Umsteiganlage Bahnhof Nordstadt; Drucksache Nr. 1411/2024¹

gerne entsprechen wir Ihrem Wunsch nach einer Stellungnahme zu den Planungen der Umsteiganlage Bahnhof Nordstadt, vorgelegt in den Drucksachen 1411/2024 sowie 1561/2024.

Abb: Brücke im Bestand, Visualisierung mit Fahrzeugen, die außen liegenden Fahrstreifen werden als Parkstreifen genutzt

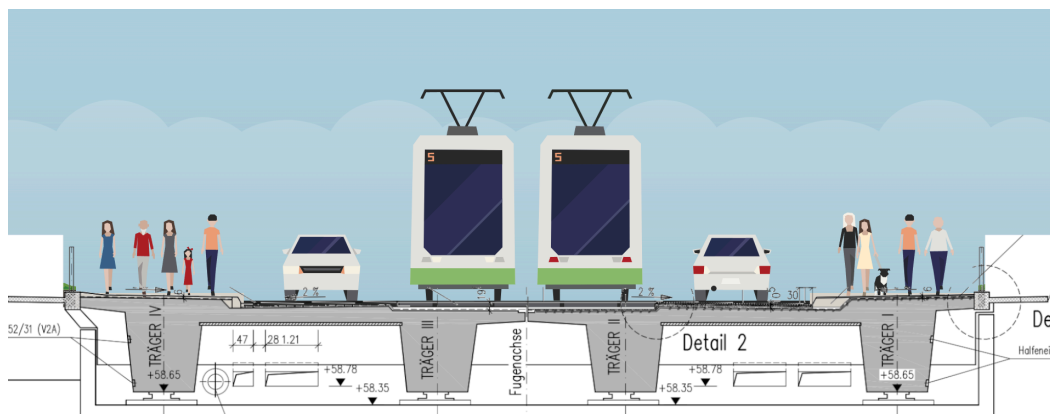
Die Radstreifen von und nach stadteinwärts benötigen einen Schutz (Protected Bikelane) oder sollten als Hochbord ausgeführt werden. Für einen Schutz bietet sich eine Pfahlreihe an, da diese keine Barriere für querende Fußgänger*innen darstellt. Ohne Schutz ist zu erwarten, dass der Radstreifen als "Haltestreifen" missbraucht wird, und dort Ein- und Aussteigen sowie Warten an der S-Bahnstation durch PKW mit den entsprechenden Behinderungen und Gefährdungen stattfinden wird.

Besser als eine geschützte Radspur ist die Verbreiterung des Hochbords. Da sich heute in dem Bereich eine Parkspur befindet, die zukünftig entfällt, entsteht keine Verschlechterung für den fließenden Verkehr.

Abb: Prinzipskizze Verbreiterung des Hochbord (blau) im Brückenprofil für einen Radweg (Grundlage aus der Drucksache)

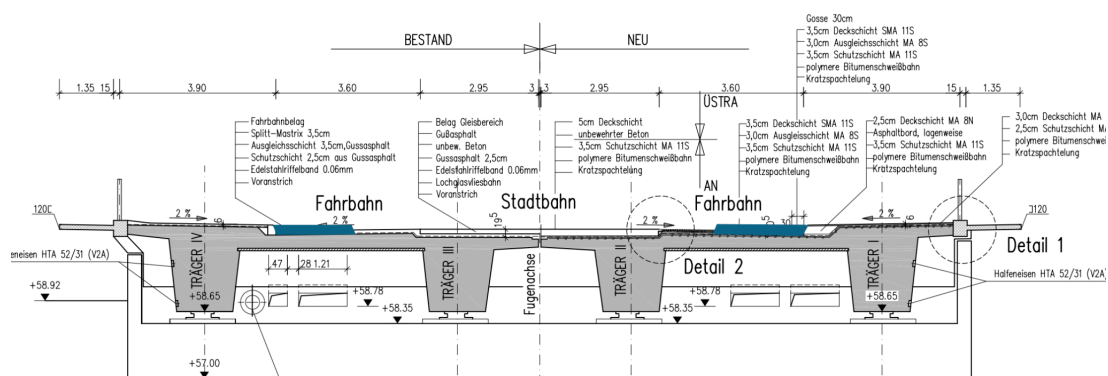
Eine Verbreiterung des Hochbords bietet außerdem die Möglichkeit, die Bushaltestelle stadteinwärts auf der Brücke zu belassen sowie unmittelbar bahnhofsnahe Fahrradbügel unterzubringen.

Abb: Prinzipskizze vorgezogene Bushaltestelleninsel mit dahinter geführter Radspur (Kartengrundlage aus der Drucksache)

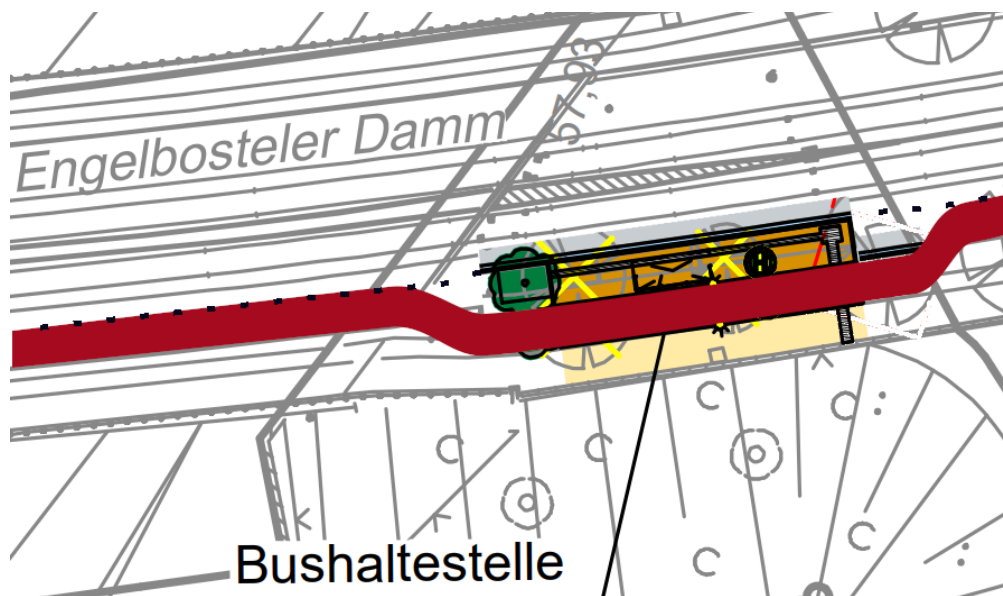
Die Haltestelleninsel - wenn sie nicht wie oben erläutert auf die Brücke verlegt wird - soll in den Straßenraum vorgezogen werden. Die Radspur ist dahinter zu verschwenken. Wenn die Radspur auf der Fahrbahnebene geführt wird (protected Bikelane), sind Rampen erforderlich. Eine Führung auf einem verbreiterten Hochbord wäre deswegen auch an dieser Stelle vorteilhaft.

Wir halten es für ungeeignet, einen Radstreifen in einer Bushaltestelle zu führen, denn der Bus ist hier im 10-Minuten-Takt relativ häufig anzutreffen. Bei einem haltenden Bus wären die Radfahrer*innen genötigt, in den Gleisbereich auszuweichen. Gerät ein Rad in die Rillenschiene, führt das zu Stürzen mit sehr hohem Verletzungsrisiko.

Damit Busse eine nicht vorgezogene Bushaltestelle anfahren und wieder verlassen zu können, wäre eine Unterbrechung des Schutzes des Radstreifens (Protected Bikelane) auf einem relativ langen Stück erforderlich, so dass die oben erwähnte Problematik des Hol-, Bring- und

Wartestreifens zum Tragen kommt. Ebenso stellt das Einscheren des Busses in die Radspur ein Risiko dar. Da sich die Haltestelle im Gefälle befindet, umso mehr.

Aus Sicht des ÖPNV sprechen kürzere Wechselzeiten für eine vorgezogene Haltestelleninsel. Durch die Insel wird gewährleistet, dass der Konfliktpunkt mit dem Radverkehr vom Ein- und Aussteigen der Fußgänger*innen entkoppelt ist. Es bietet sich die Markierung von Querungsstellen, z.B. durch Mini-Zebrastreifen an, um für die notwendige Aufmerksamkeit der Radfahrer*innen zu sorgen.
